改善箇所説明図

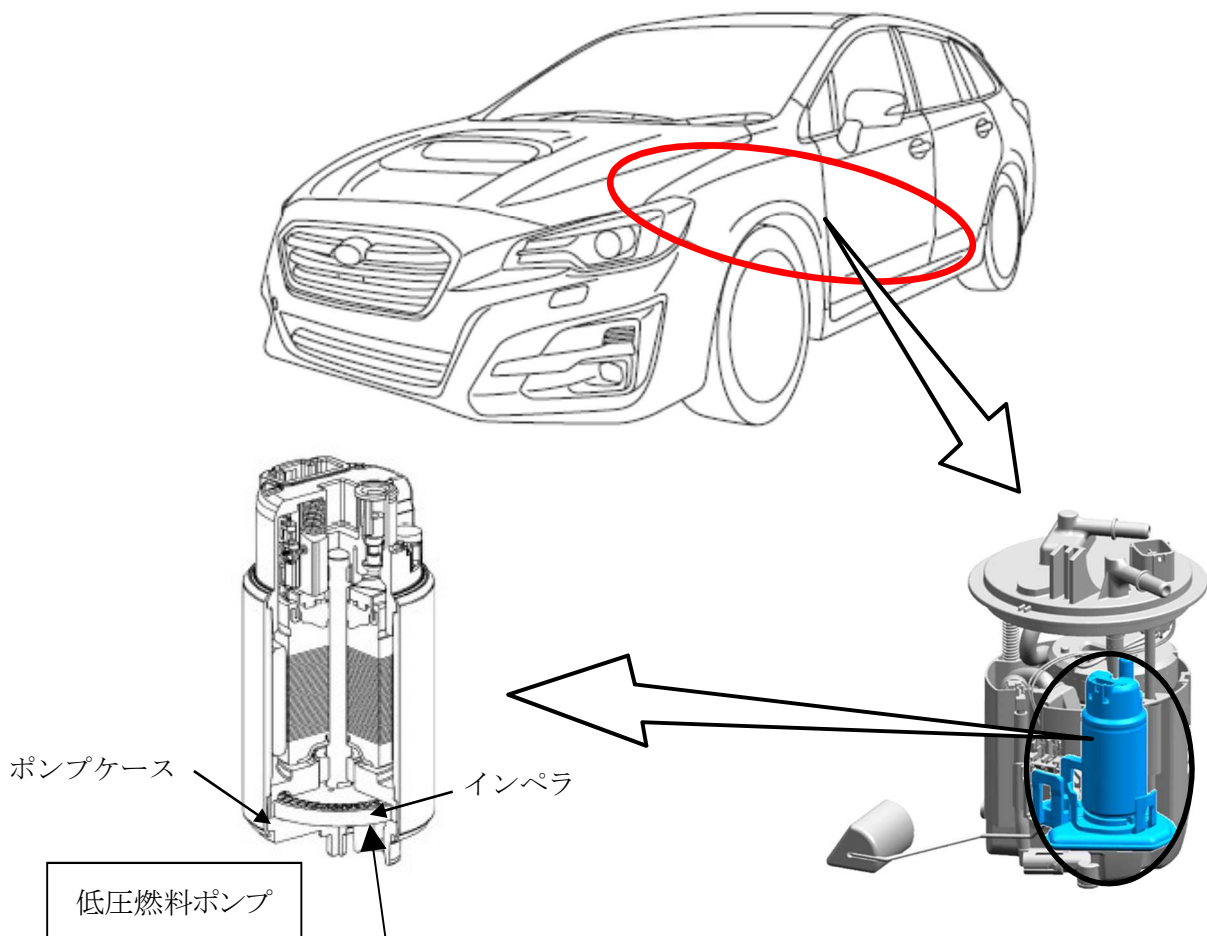
基準不適合発生箇所

燃料ポンプのインペラ（樹脂製羽根車）において、成形条件が不適切なため、樹脂密度が低くなって、燃料により膨潤して変形することがある。そのため、インペラがポンプケースと接触して燃料ポンプが作動不良となり、最悪の場合、走行中エンストに至るおそれがある。

改善内容

全車両、低圧燃料ポンプを対策品と交換する。
